改善箇所説明図

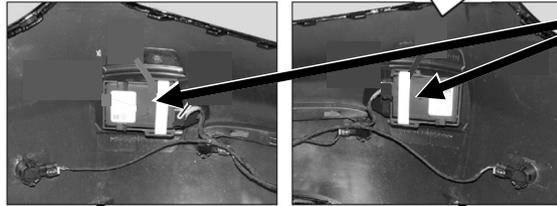
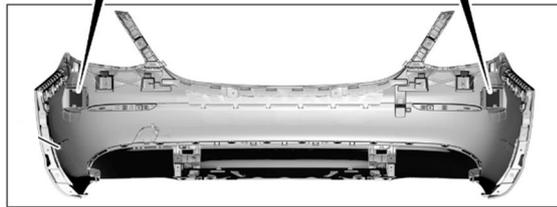
不具合発生箇所

注: は、正規のプログラムに書き換える部位を示す。

マルチモードレーダーコントロールユニットにおいて、制御プログラムが不適切なため、アクティブブラインドスポットアシストの機能の一部である降車時警告機能が作動しない。そのため、後方から接近する自動車等の障害物に対してドアを開けた際に警報できず、衝突の危険性が高まる可能性がある。

改善の内容

全車両、マルチモードレーダーコントロールユニットの制御プログラムを正規のプログラムに書き換える。

識別：車台番号の付近に黄色の識別ペイントを塗布する
